**III/0066, 00711, 00716 Hřebeč, rekonstrukce silnic I.etapa**

**102, Silnice III/00716- ulice Buštěhradská**

## Změnový list

#### Změna technologie výstavby

**GEODETIKÝ PŘEDÁVACÍ PROTOKOL Č. 202300188DSS-3**

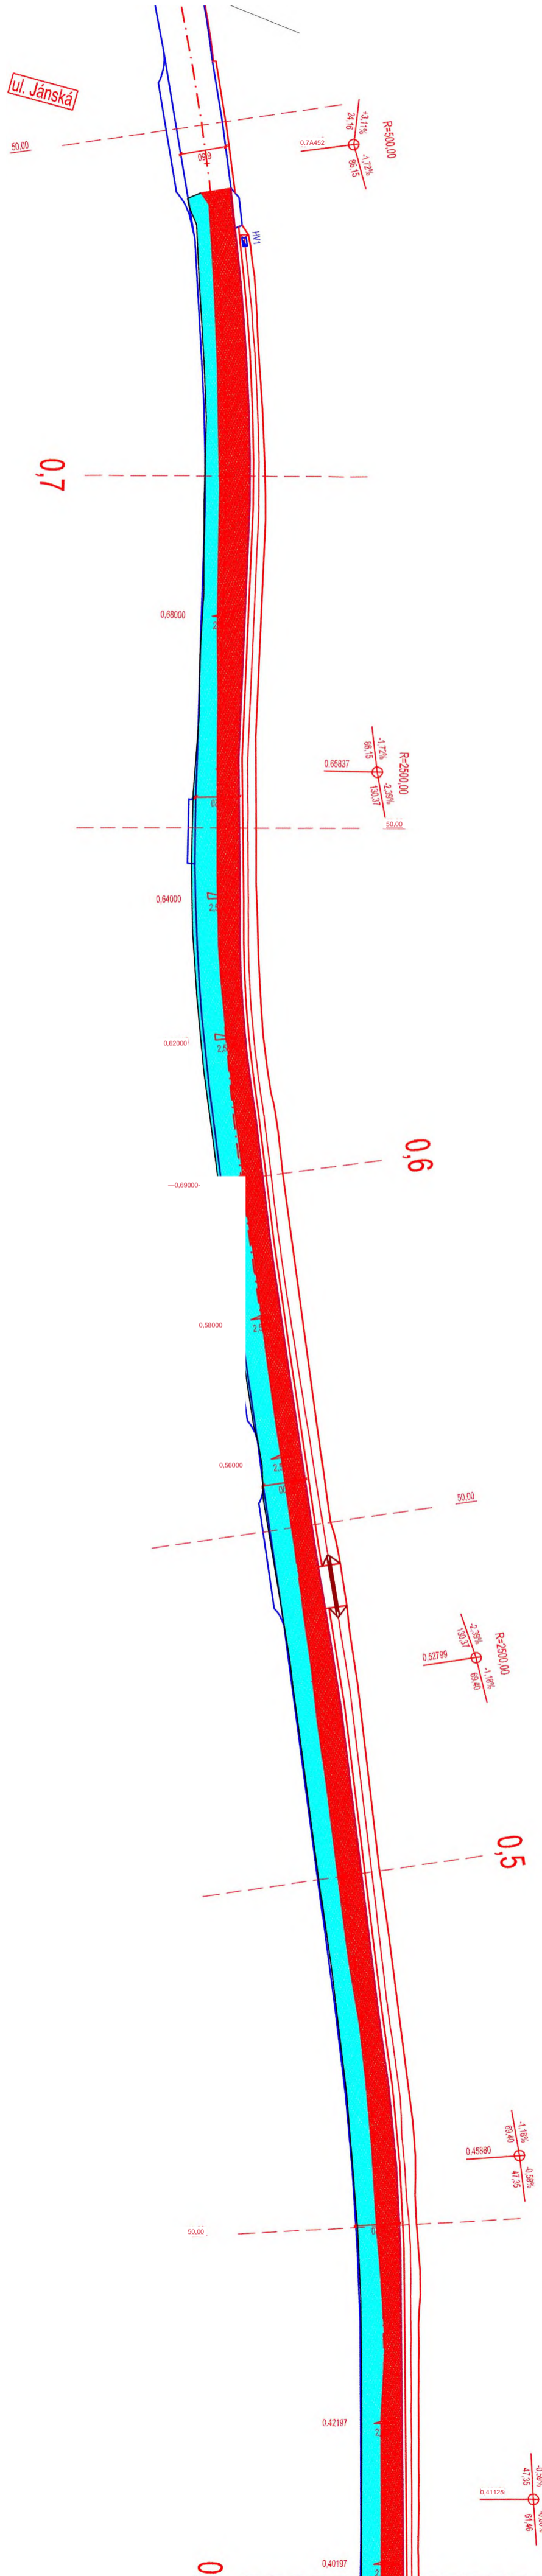
Na základě nepředvídatelných okolností na stavbě spočívajících v nálezů stávajících betonových vrstev nad obecní kanalizací ve staničení Km 0,250-0,600 bylo nutné v tomto úseku změnit technologii výstavby z původně plánované recyklace za studena na doplnění/ rozšíření stávajících betonových ploch.

Oznamujeme Vám, že z důvodu nepředvídatelných fyzických podmínek tj. nález stávajících betonových podkladních vrstev ve stanici 0,25km až 0,6km bude nutno změnit technologii výstavby zakázky z plánované recyklace za studena na níže uvedenou skladbu.  
Žádáme tímto o vydání pokynu ke zpracování změn nových listů.

Dne 03.05.2023 bylo provedeno zaměření stáv. betonu v km 0,380- 0,740.

Byla vypočtena plocha betonu (ve výkresu sv. modře) a doměrek ve stejném úseku ke zbytku komunikace (ve výkresu červeně)

plocha betonu: **1044m<sup>2</sup>**

plocha zbytku komunikace: **1167m<sup>2</sup>**

**GEODETIKÝ PŘEDÁVACÍ PROTOKOL Č. 202300188DSS-4**

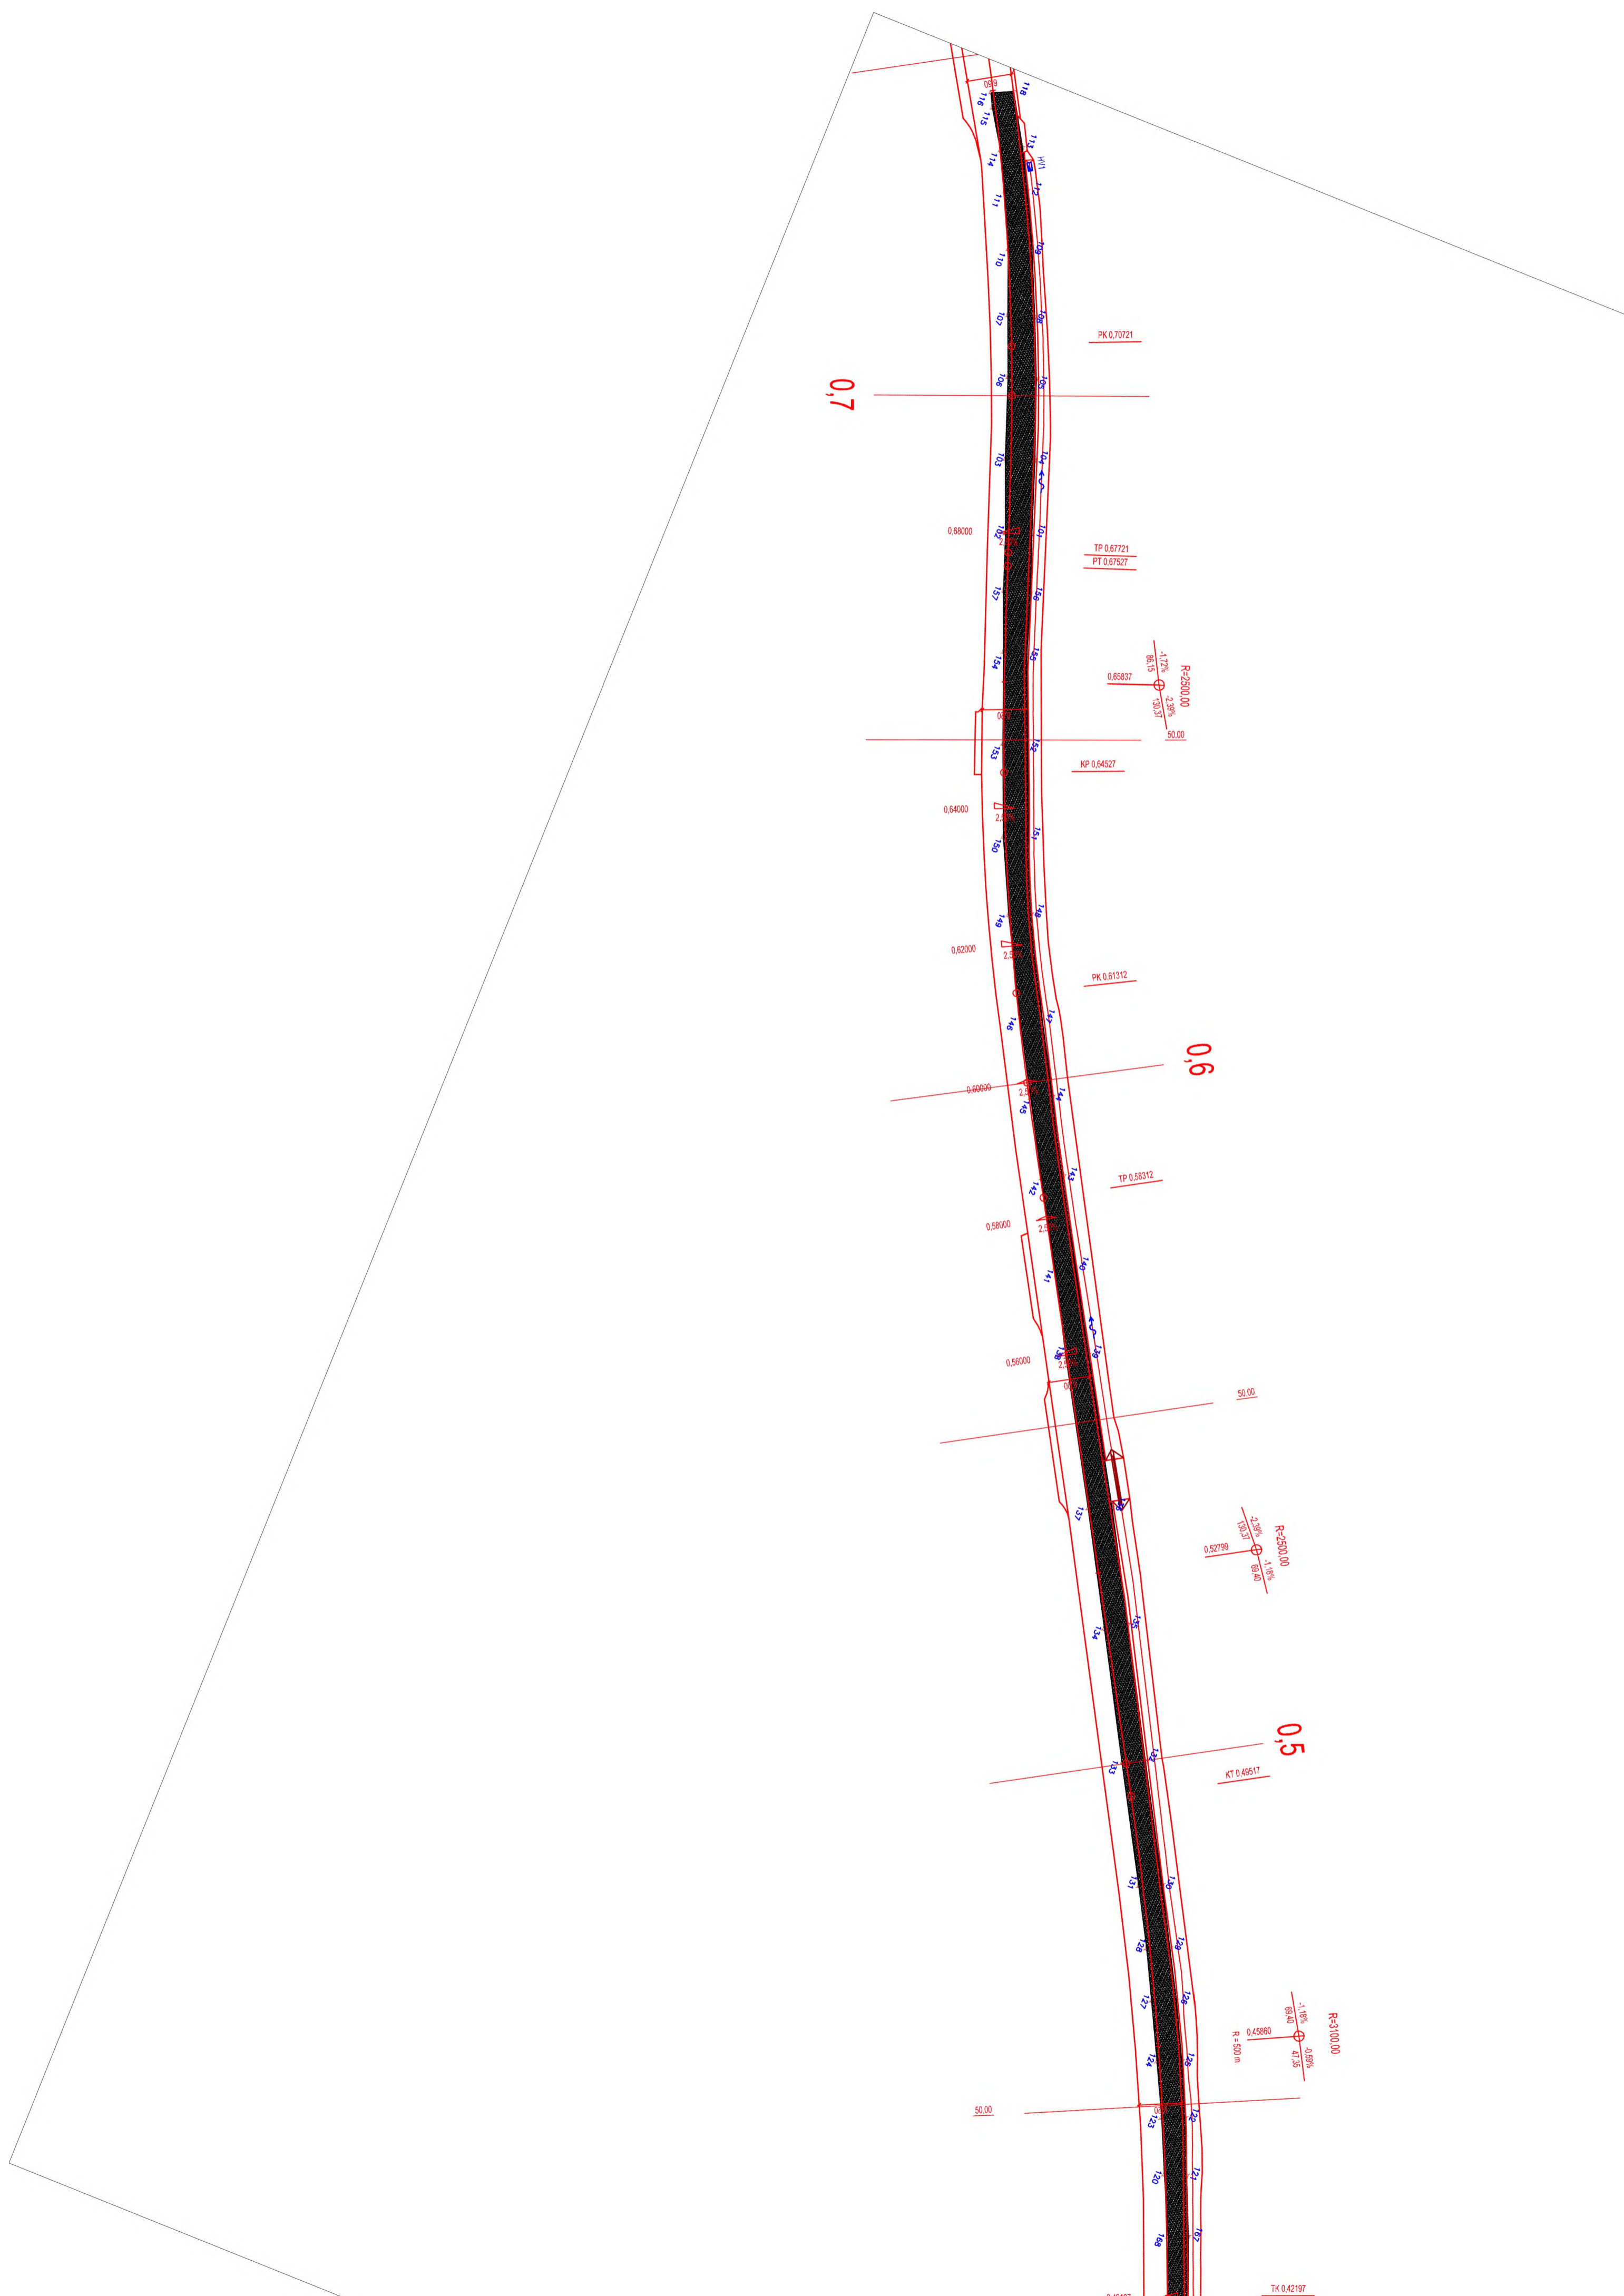
Dne 25.03.2023 bylo provedeno zaměření kubatury konstrukční vrstvy KSC.

Dle sdělení stavbyvedoucího je průměrná vrstva KSC 25cm.

Zaměřená plocha je **1256,7m<sup>2</sup>**, kubatura **314,2m<sup>3</sup>**.
